高浜発電所原子炉施設保安規定変更認可申請書

**高浜発電所 原子炉施設保安規定変更認可申請に係る
審査会合におけるご指摘事項への回答について
(津波警報等が発表されない可能性のある津波への対応)**

2020年12月10日の審査会合における指摘事項回答

図 潮位計のシステム構成図

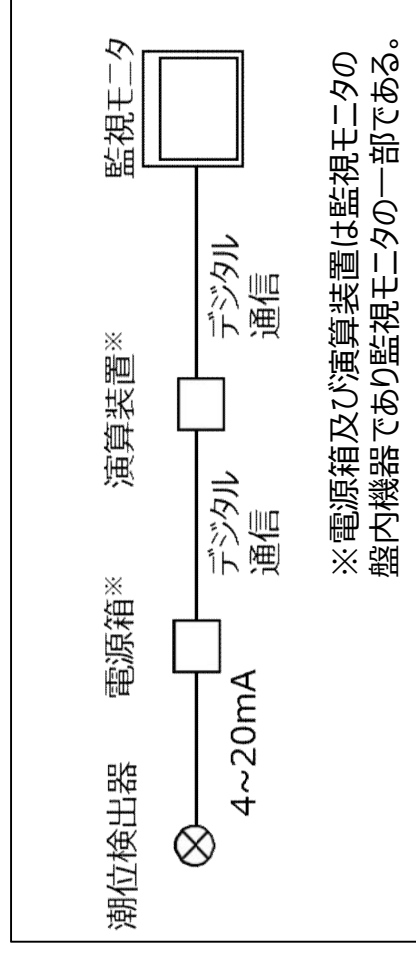
保安規定に記載する潮位計に含まれる構成品（演算装置、モータ、電源）を明確化すること。

- ✓ 潮位計は、システムとして、「潮位検出器」、「電源箱」、「演算装置」、「監視モータ」で構成されている。（下図参照）
- ✓ 保安規定第68条の2において、以下のとおり潮位計の定義を記載し、明確化する。

(1) 当直課長は、モード1、2、3、4、5、6および使用済燃料ピットに燃料体を貯蔵している期間において、1日に1回、ゲート落下機構の電源系および制御系に異常がないこと、ならびに潮位観測システム（防護用）のうち潮位計（潮位検出器、監視モータ、電源箱、演算装置）を含む。以下、本条において「潮位計」という）が動作可能であることを確認する。

図 津居山潮位概要

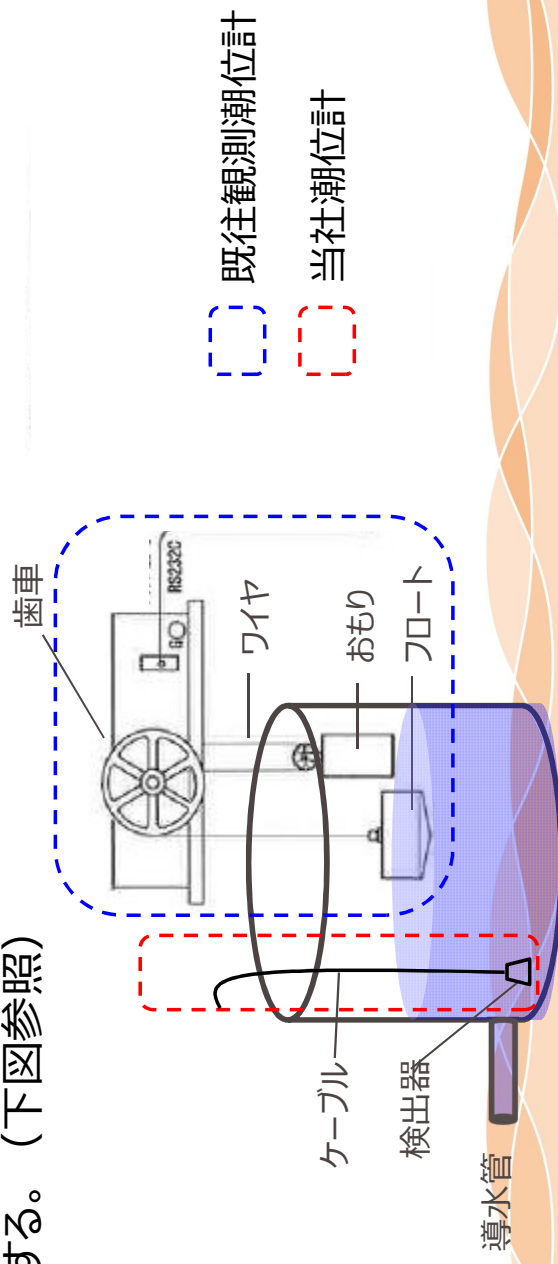
予防保全を目的とした点検・保修を実施する場合等において、「構外の観測潮位に異常がないこと」を確認するが、潮位異常なのか、設備異常なのか明確なのか（構外潮位計の種類、故障モード等を踏まえ説明すること。）

- ✓ 予防保全を目的とした点検・保修を実施する場合等において、「構外の観測潮位に異常がないこと」を確認したうえで、作業を実施することとしている。具体的には、作業実施前に**通常の潮汐とは異なる潮位変動及び設備故障がないことを確認**し、各種点検・保修に着手する。

津居山の既往観測潮位計はフロート式を採用しており、フロートの浮き沈みによりワイヤが上下し、歯車で水位の変動を検知する。また、当社が新たに設置する潮位計は、差圧式を採用しており、水頭圧を測定することで水位の変動を検知する。（下図参照）

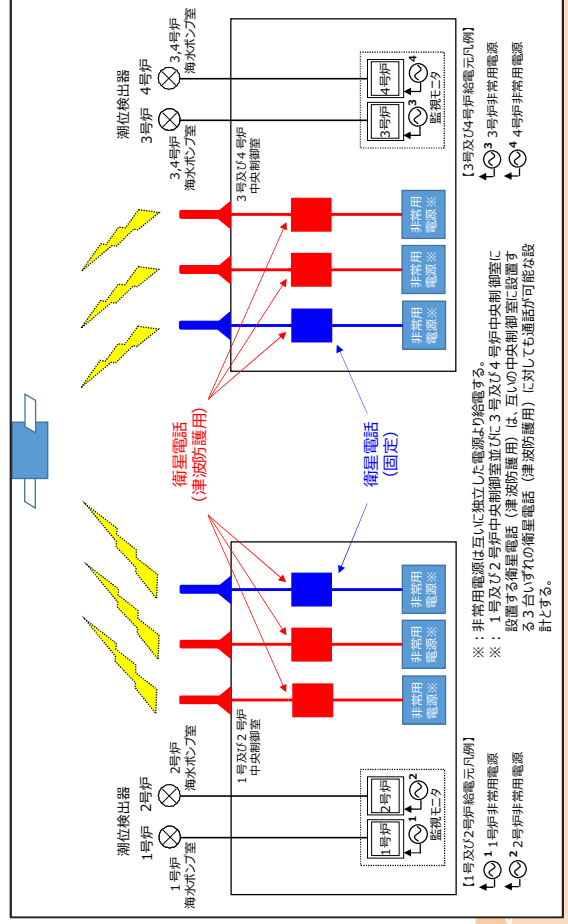
警報なし津波が地震起因でないこと、既存の通信連絡設備も含め、衛星電話（津波防護用）のLCO/AOTを説明すること。

- ✓ 潮位観測システム（防護用）は潮位計、並びに中央制御空間で取水路防潮ゲートの閉止判断を共有するための通信設備である衛星電話（津波防護用）で構成し、津波防護施設として位置付け、安全機能の重要度分類を取水路防潮ゲートと同等（MS-1）としていることを踏まえ、潮位計及び衛星電話（津波防護用）のLCO、サーバイランス、要求される措置及びAOTを設定し、運用・管理する。

項目	運転上の制限
津波防護施設	(1) 取水路防潮ゲートが2系統※1のゲート落下機構により動作可能※2であること
	(2) 潮位計3台が動作可能※3であること
	(3) 衛星電話（津波防護用）4台※5※6が動作可能であること
